H4-CA-250-R00

# 浜岡原子力発電所 敷地の地質・地質構造（コメント回答）

第1078回審査会合を踏まえ認識した課題への対応方針

2022年10月26日

# 追加調査地点と求める物証

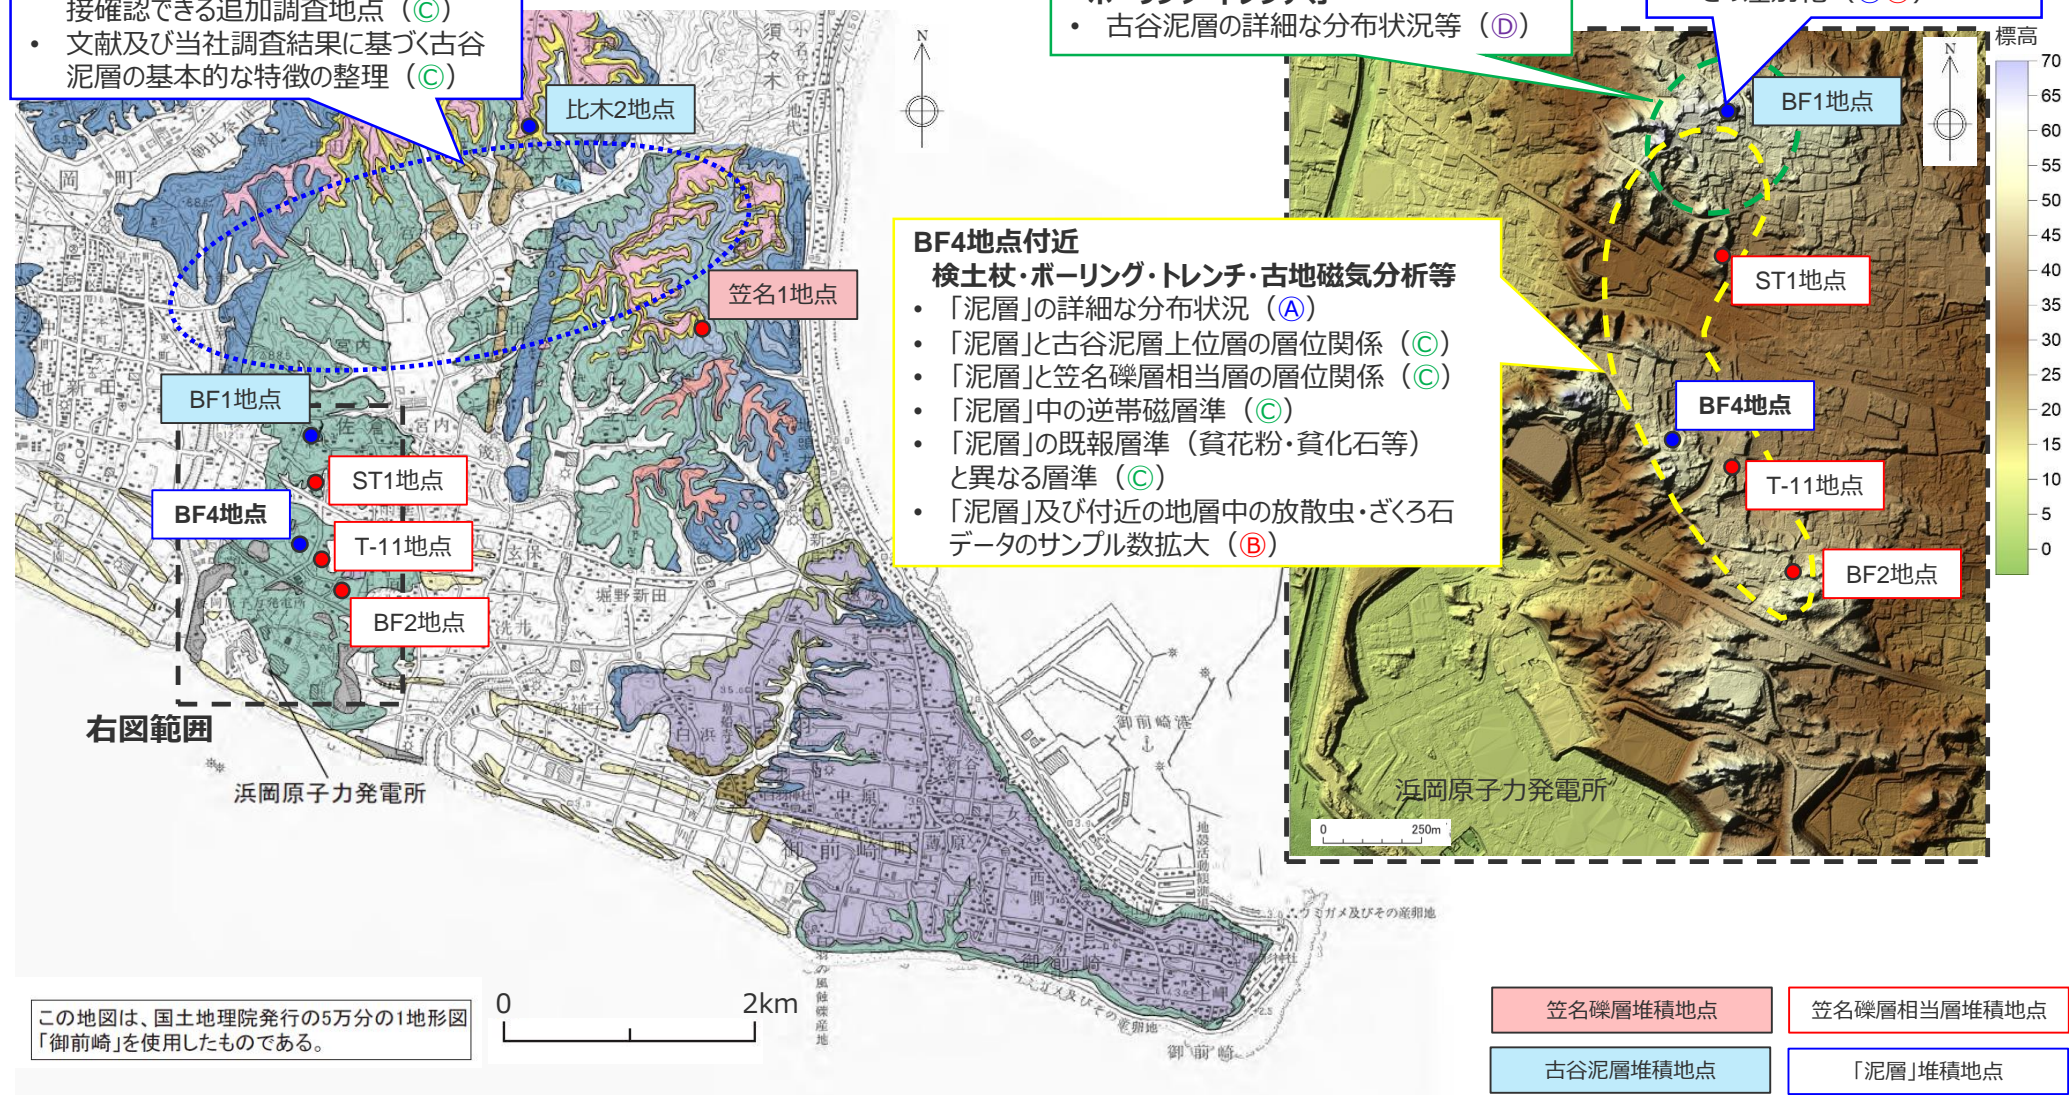
- ①「泥層」が御前崎地域に広域的に分布する堆積物であること（「泥層」が局所的に分布する堆積物とは異なること）に関する物証
- ②「泥層」が海成堆積物であることに関する物証
- ③「泥層」が確実に古谷泥層下部に対比されること（MIS5cに堆積した地層でないこと）に関する物証
- ④多角的な視点での調査による物証

**BF1地点付近**  
**ボーリング・トレンチ等**

- ・ 古谷泥層の詳細な分布状況等 (㉟)

**BF1地点 ボーリング・トレンチ**

- ・ 「泥層」とBF1地点の崩積土との差別化 (㉟㉟)

**BF4地点付近**  
**検土杖・ボーリング・トレンチ・古地磁気分析等**

- ・ 「泥層」の詳細な分布状況 (㉟)
- ・ 「泥層」と古谷泥層上位層の層位関係 (㉟)
- ・ 「泥層」と笠名礫層相当層の層位関係 (㉟)
- ・ 「泥層」中の逆帯磁層準 (㉟)
- ・ 「泥層」の既報層準（貧花粉・貧化石等）と異なる層準 (㉟)
- ・ 「泥層」及び付近の地層中の放散虫・ざくろ石データのサンプル数拡大 (㉟)
